**Commentaarnota
inspraak en overleg
ex. artikel 3.1.1. Bro.**

**Bestemmingsplan
Achterstraat Willemstad**

Oktober 2011,
Gemeente Moerdijk

doorn. impressie voorgestelde bouw aanpak

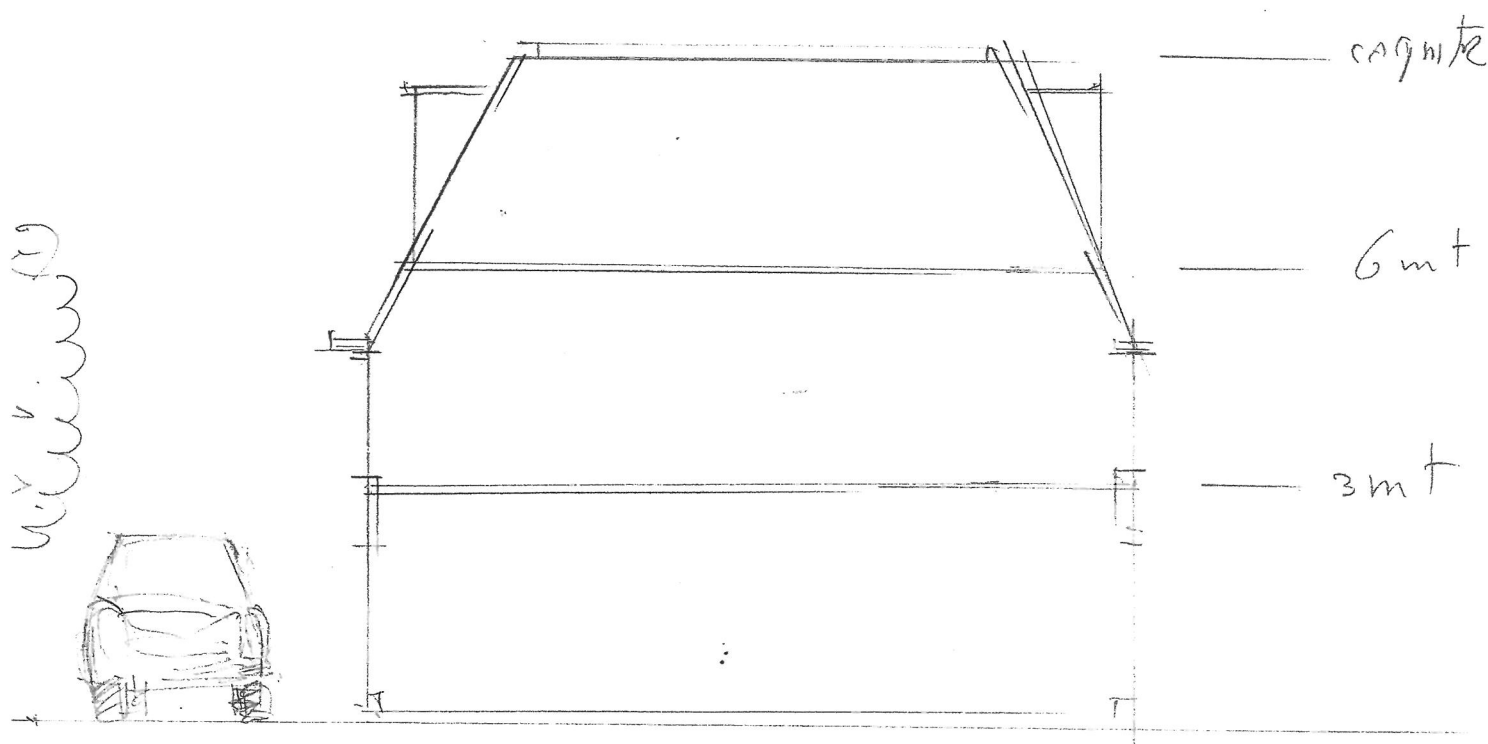
Voorstel.....Meer ruimtelijk werken!

Rooilijn ,rooilijn rafelend.

-Het naar achteren brengen van de rooilijn is een betere optie, door zoveel mogelijk op huis no 13 te richten.

-De gevels (rooilijn) meerdere malen te laten verspringen (½ tot twee steens,of indien gewenst meer, is al voldoende), waardoor meerdere visuele onderbrekingen in het toch wel massale front gemaakt worden.

- De max gebouwhoogten en goot hoogten lager te maken tot ca max 9 mtr. ipv de 10,3 mtr voor de nok hoogte ,
- 4,5 - 5mtr voor de goot hoogten, ipv de volgens plan voorgestelde 7.5 mtr
- De nok hoogten per een of twee eenheden te laten verspringen, zoals al in het plan voorzien

- d. De rooilijnen in het stedenbouwkundig ontwerp zijn gebaseerd op het bestaande straatbeeld in de Achterstraat. Ter plaatse van het plangebied vindt er een verspringing in de rooilijn plaats in de Achterstraat. Met het stedenbouwkundig plan wordt hierop ingespeeld. Aan de zijde van Achterstraat 5-7 wordt aangesloten op de bestaande rooilijn. Aan de zijde van Achterstraat 13 wordt ook aangesloten op de bestaande rooilijn. Om deze reden verspringt de rooilijn van de toekomstige bebouwing ter plaatse van het plangebied. Op deze manier wordt aangesloten op de bestaande rooilijnen in de omgeving, ontstaat een variatie in het gevelbeeld en wordt hierdoor een speelser karakter gecreëerd. De gevel van de toekomstige bebouwing wordt opgetrokken uit diverse kleuren baksteen, heeft een historiserende architectuur en heeft de uitstraling van grondgebonden woningen. Op deze manier sluit de toekomstige bebouwing aan op het historische Willemstad. Het stedenbouwkundig ontwerp waaruit dit blijkt is opgenomen in de toelichting van het voorontwerpbestemmingsplan op pagina 7. Op pagina 8 is een impressie van de voorgevels weergegeven. De hoogte van de toekomstige bebouwing bedraagt maximaal twee bouwlagen met kap, conform de gemeentelijke randvoorwaarden. Tevens zijn er in het stedenbouwkundig ontwerp grondgebonden woningen aan de buitenzijde voorzien, welke zorgen voor een geleidelijke overgang van de appartementen naar de aangrenzende woningen (Achterstraat 5-7 en 13). De hoogte van de nieuwe grondgebonden woning naast Achterstraat 5-7 bedraagt één laag met kap, wat gelijk is aan de woning Achterstraat 5-7. De hoogte van de nieuwe grondgebonden woning naast Achterstraat 13 bedraagt twee lagen met kap, wat gelijk is aan de woning Achterstraat 13. Hiermee wordt aangesloten bij de aangrenzende bebouwing. Op deze manier sluit de toekomstige bebouwing aan op de omgeving, qua situering van de bebouwing, rooilijn en (goot- en nok)hoogte en wordt de voorgestelde ontwikkeling als passend gezien op deze locatie.

- e. Zie reactie onder d. Het voorstel wordt voor kennisgeving aangenomen.
- f. De gemeente heeft begrip voor de geuite zorgen met betrekking tot de bouwperikelen. Met de ontwikkelaar en aannemersbedrijven zullen goede afspraken worden gemaakt.
